ID: 12437 - Progetto per la realizzazione di un impianto per la produzione di energia mediante lo sfruttamento del vento nel territorio comunale di Firenzuola (FI) località La Badia - Razzopiano, di potenza nominale di 54,0 MW.

# Osservazioni al progetto eolico località La Badia-Razzopiano

**Proponente: Santa Chiara Energia S.R.L.**

Nella figura seguente viene riportato il layout del Parco Eolico Monte Carpinaccio e del progetto eolico in località La Badia-Razzopiano proposto da Santa Chiara Energia Srl.

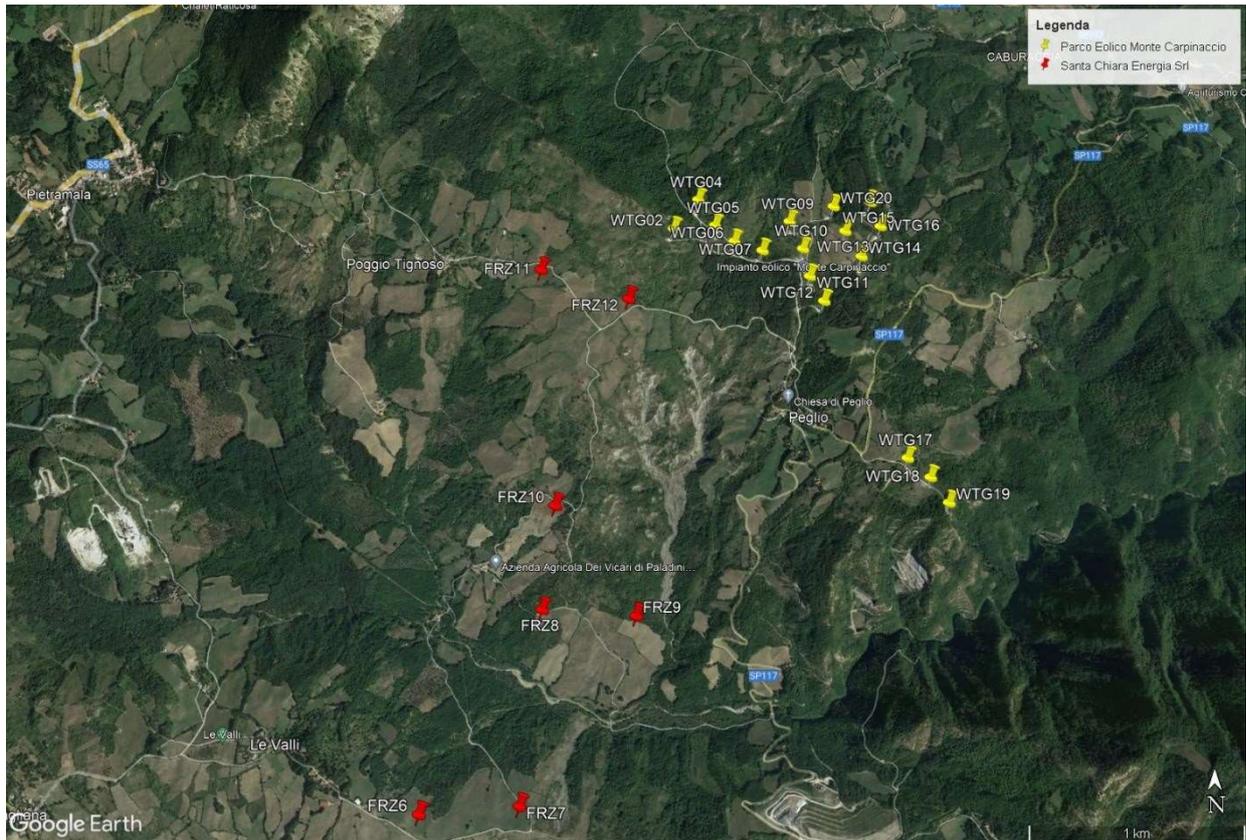
Il progetto eolico proposto da Santa Chiara Energia S.R.L. è posizionato in aree estremamente adiacenti al Parco Eolico Monte Carpinaccio, realizzato nel 2012 dalla società Parco Eolico Carpinaccio S.R.L. a seguito della Autorizzazione di cui alla DGRT n°4607 del 28/09/2009 e alla DGRT n°3055 del 21/06/2010 (allegate alla presente).

L'impianto eolico Monte Carpinaccio, localizzato nel comune di Firenzuola, è costituito da 17 aerogeneratori E53 di potenza nominale 800 kW ciascuno (per un totale di 13,6 MW), diametro di rotore 53 m e 60 m di altezza all'hub; 14 aerogeneratori sono localizzati a Nord della località Peglio, mentre i restanti 3 a Sud-Est della stessa. La connessione dell'impianto alla Rete di Trasmissione Nazionale (RTN) è realizzata con 3 linee elettriche in cavo interrate, le quali collegano gli aerogeneratori ai quadri di media tensione nell'impianto di utenza per la connessione, a sua volta connesso in antenna alla sottostazione elettrica (SSE) a 132 kV di proprietà di Terna in località Pietramala mediante un cavo elettrico interrato. Le 3 linee interrate da località Peglio si sviluppano lungo via Poggio Tignoso e via Pietramala Chiesa fino alla SSE Pietramala.

Reali aree di interdistanza tra gli aerogeneratori di progetto in prossimità del Parco Eolico Monte Carpinaccio

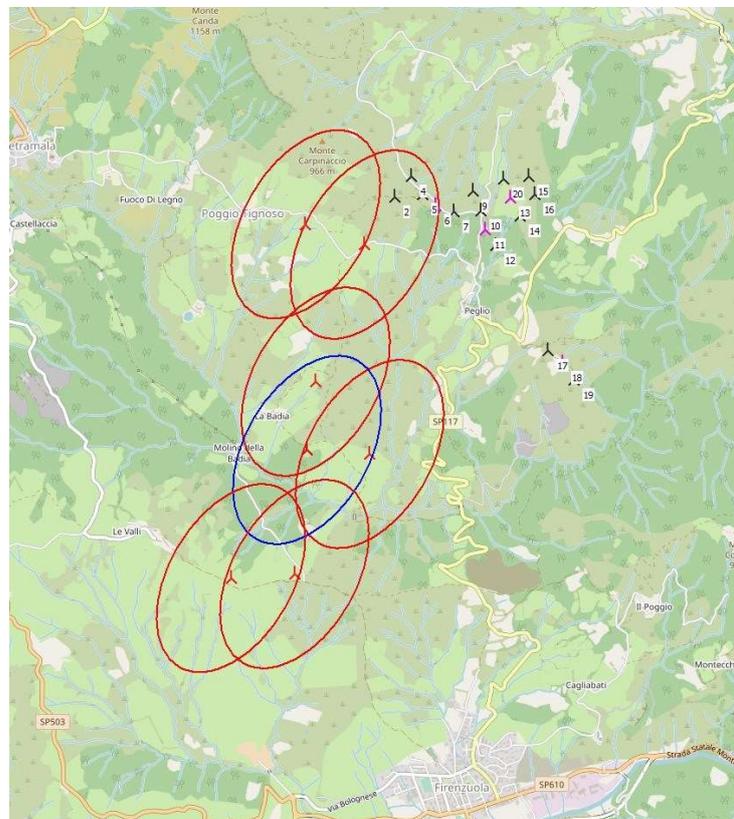
*“una mitigazione dell'impatto sul paesaggio può essere ottenuta con il criterio di assumere una distanza minima tra le macchine di 5-7 diametri sulla direzione prevalente del vento e di 3-5 diametri sulla direzione perpendicolare a quella prevalente del vento”.*

Questa indicazione non risulta correttamente studiata e verificata dal proponente. Infatti, la planimetria contenuta nell'elaborato EG\_1\_5\_interdistanza – signed “Verifica interdistanza aerogeneratori” non è coerente con le dimensioni del rotore di progetto V163, in quanto le aree di interdistanza definite dal proponente, ovvero 5 diametri di rotore lungo la direzione prevalente del vento (Sud-Ovest) e 3 diametri di rotore lungo la direzione perpendicolare a questa, sono in realtà di maggiore entità rispetto a quelle tracciate dal proponente nello stesso elaborato. Ciò significa che, diversamente da quanto dichiarato, gli stessi aerogeneratori del proponente hanno in realtà i buffer di interdistanza definiti in precedenza intersecanti tra di loro, oltre che con le turbine del Parco Eolico Monte Carpinaccio, come già indicato nel paragrafo sopra (si veda la tabella seguente, con alcune interdistanze tra turbine da noi calcolate, e le

figure, con le reali aree e le dichiarate aree di interdistanza degli aerogeneratori più vicini all'impianto eolico Monte Carpinaccio):

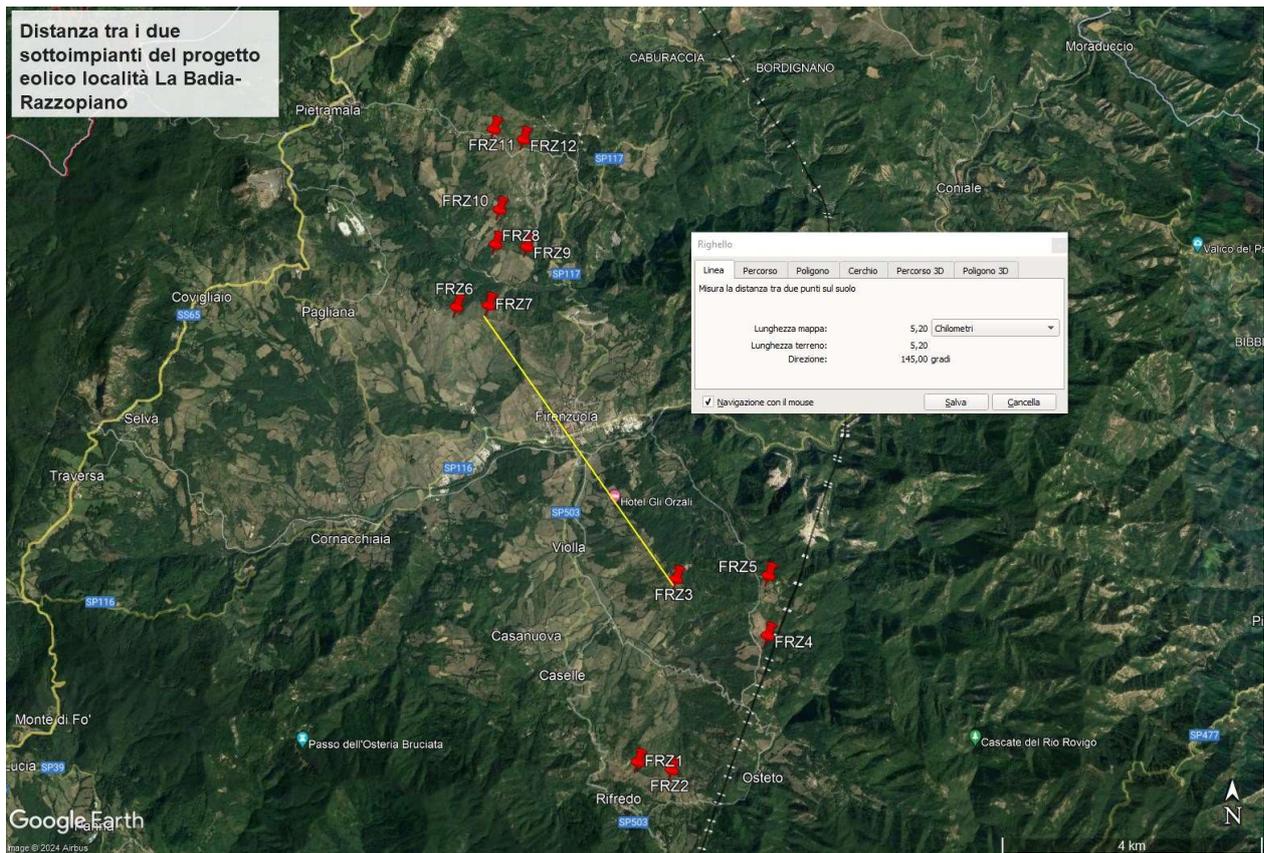
*“preferire gruppi omogenei di turbine piuttosto che macchine individuali disseminate sul territorio perché più facilmente percepibili come un insieme nuovo”.*

Infatti, l'impianto del proponente risulta essere scomposto in almeno due sottoimpianti molto distanti tra loro (circa 5 km), uno a Nord-Ovest e uno/due a Sud-Est di Firenzuola.
